# 客户须知

B-CN-472-CN 修订 A

主题: I/O 板 LED 颜色指示

图 1: 电源 LED

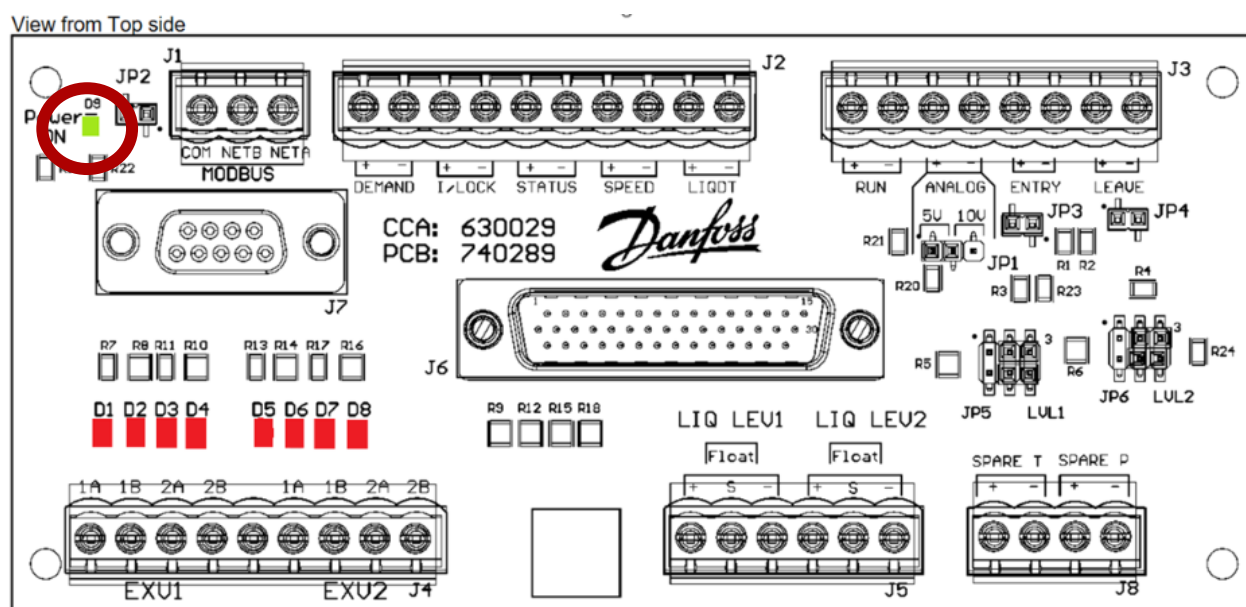
受影响的 I/O 板可能显示红色 LED 指示灯, 而不是图 1 中 LED 位置 D9 所指示的应为绿色的压缩机状态指示灯。一些情况下, 与 LED 位置 D1-D8 处指示的 EXV 驱动器相关联的 LED 指示也可能不同于预期颜色, 并且显示绿色 LED, 而不是如图 2 所示的应为红色的指示灯。

此 LED 颜色变化不会影响压缩机或相关输出的正常操作。差异仅限于 LED 颜色指示, 不应被视为压缩机或 I/O 板的故障。

图 3：I/O 板序列号位置

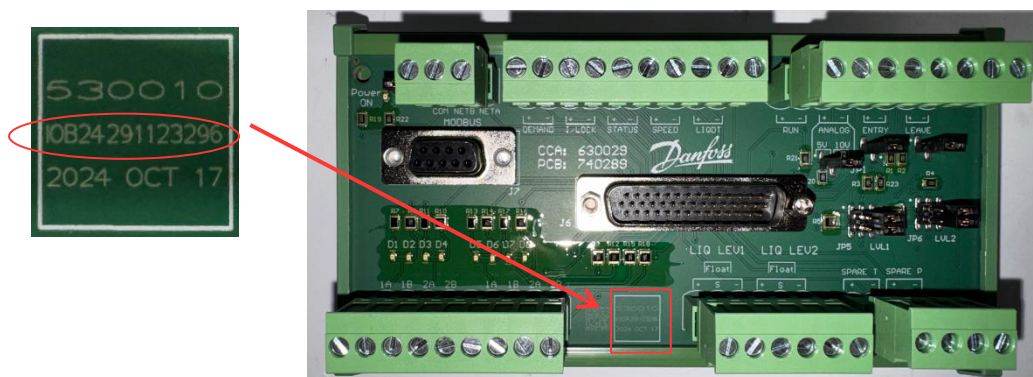
I/O 板序列号可在图 3 中所示的位置找到。I/O 板序列号的前八个字符可用于确定板是否与发现的 LED 颜色变化问题相关。

客户应联系 Danfoss Turbocor Compressors 代表，提供 I/O 板序列号，以便验证状况，并根据需要提供替换 I/O 板。
